<b>ZMĚNOVÝ LIST pro změny dle § 222 odst. 6 ZZVZ</b>		
	<b>Název stavby:</b>	Rekonstrukce západního vstupního prostranství do areálu Kamencového jezera z ulice Přemyslova a městské pláže, ev.č. d202200327	
	<b>Číslo Změnového listu:</b>	ZL 2	
	<b>Číslo SO/PS:</b>	SO 12	
<b>Název stavebního objektu/provozního souboru:</b>	PLYNOVOD		
<b>Objednatel:</b>	STAUTÁRNÍ MĚSTO CHOMUTOV	<b>Zhotovitel:</b>	Společnost Kamencové jezero – Přemyslova
<b>Předmět změny:</b>	Přeložka HUP do země		
<b>Iniciátor změny:</b>	Zhotovitel/Objednatel		
<b>Popis změny:</b> (popis předmětu změny, specifikace, zda jde o změny položek, kvality, rozměrů, termínů či dodatečné/neprovedené práce a zdůvodnění pro zařazení do patřičného odstavce § 222 nebo § 100)	<b>Zdůvodnění změny:</b> V ZDS bylo s přeložkou HUP do země uvažováno. Při kontrole rozpočtu bylo zjištěno, že výkaz výměr objektu SO 12 Plynovod neobsahuje přemístění HUP do země. Zhotovitel na tuto skutečnost upozornil Objednatele Včasným varováním č.1 a také na kontrolním dnu stavby.  <b>Nové řešení :</b> Rozpočet byl doplněn o položky přemístění HUP do země. Stávající piliř HUP bude kompletně vybourán, stávající potrubí bude v dostatečné délce obnaženo, ab

Schéma zapojení HUP

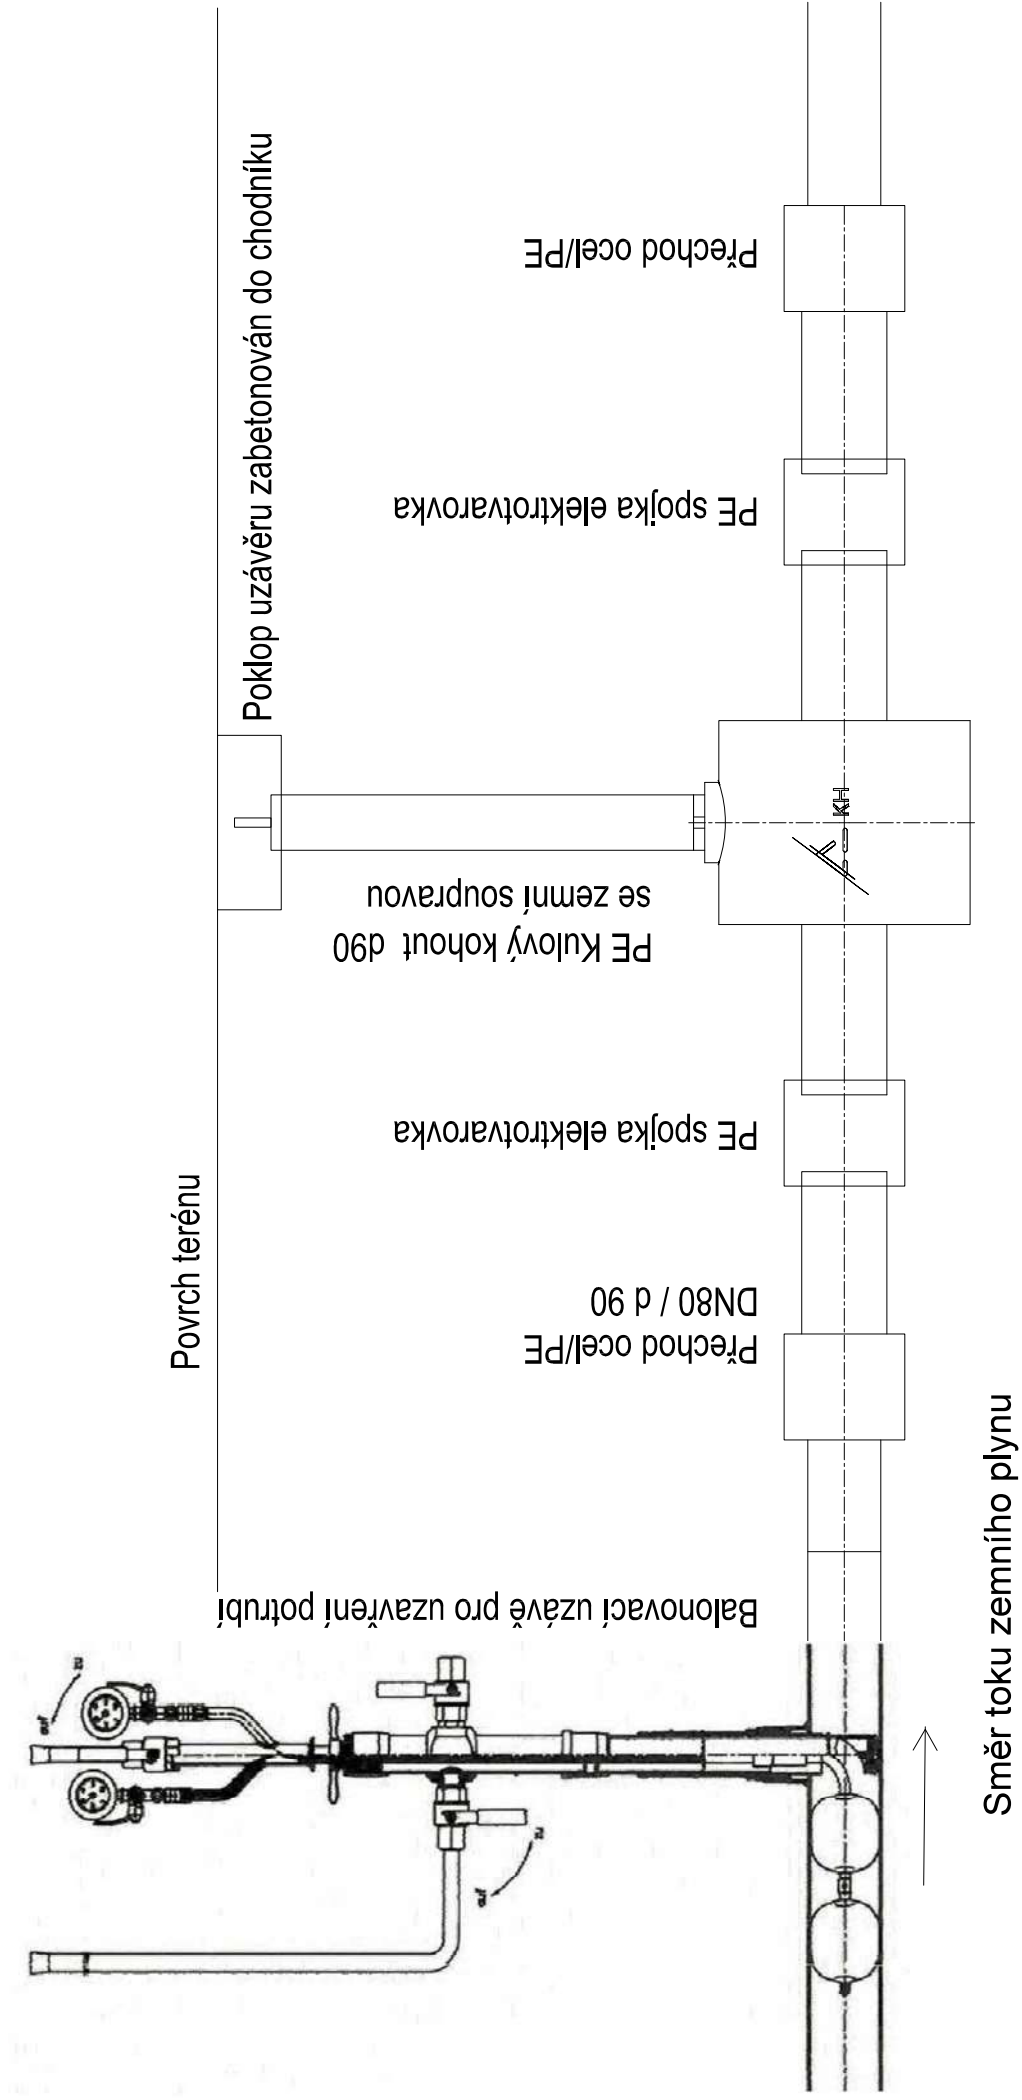
Při kontrole rozpočtu bylo zjištěno, že výkaz výměr objektu SO 12 Plynovod neobsahuje přemístění HUP do země. Zhotovitel na tuto skutečnost upozornil Objednatele Včasným varováním č.1 a také na kontrolním dnu stavby.

- Ruční odkopání stávajícího ocelového potrubí plynovodu
- Demolice stávajícího sloupku HUP
- Vyřezání stávajícího OC potrubí včetně chráničky a armatur v HUP
- Napojení nového NTL plynovodu na stávající OC potrubí
- Osazení nové sestavy HUP do země a napojení na pokračující OC potrubí
- Tlaková zkouška
- Obsyp pískem, výstražná fólie a zpětný zásyp

Za Ad souhlasíme s provedením přeložení stávajícího HUP do země.

Za TDS s navrženým technickým řešením souhlasím.
